安全召回通知

图1. 快拆杆存在潜在性的机会，会碰到碟盘

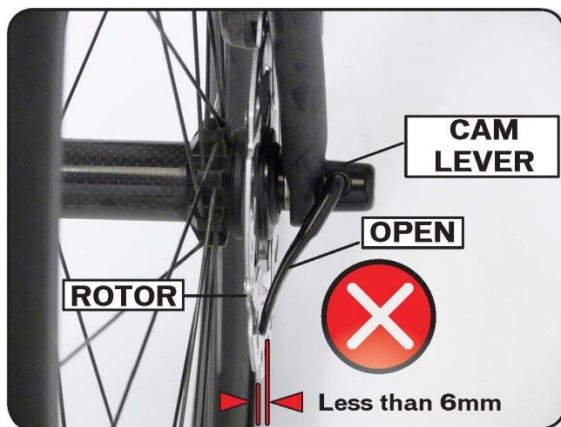
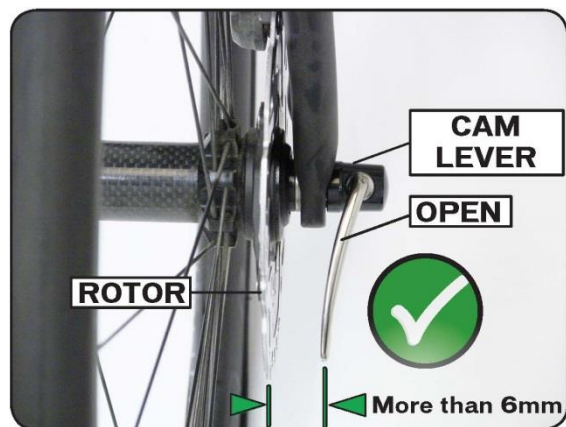
有些在市场販售的Cannondale自行車，裝配著碟煞且使用快拆系統，在不當的使用下，如：快拆杆沒鎖緊，撥杆裝於左側(跟碟盤同一邊)，在騎乘過程中快拆杆會鬆開，甚至會卡進碟盤內。如图1所示，配備著前輪快拆的自行車，快拆在完全打開時，有潛在性的機會可以碰觸到碟盤，如图2所示，在快拆杆完全打開時，沒有任何潛在機會可以碰觸到碟盤。當您的自行車前輪快拆杆如图1一樣，將快拆杆裝在左邊，完全打開時會碰觸到碟盤，如果存在此現象，前輪可能會脫落或快拆杆插入碟盤內，造成車子突然停止，騎乘者會失去對車子的控制，出現發生事故的風險。

受影响的车种：任何 Cannondale 自行车装配著碟煞和快拆系统，当快拆杆安装在左侧且完全打开它时，能碰到碟盘的自行车皆在此次安全召回内。若快拆杆完全打开後和碟盘间至少有 6 毫米以上的距离约铅笔的宽度，是不在影响的车种里。以下网站是说明如何检测车子是否在召回的状况，请点击 www.quickreleaserecall.com

關於安全召回的車子，CANNONDALE 對於消費者會採取怎樣的措施：如果您的自行車是在召回範圍，Cannondale 會提供免費的快拆給當地經銷商，會免收取任何費用幫你更換車上的快拆，請連系當地的 Cannondale 經銷商
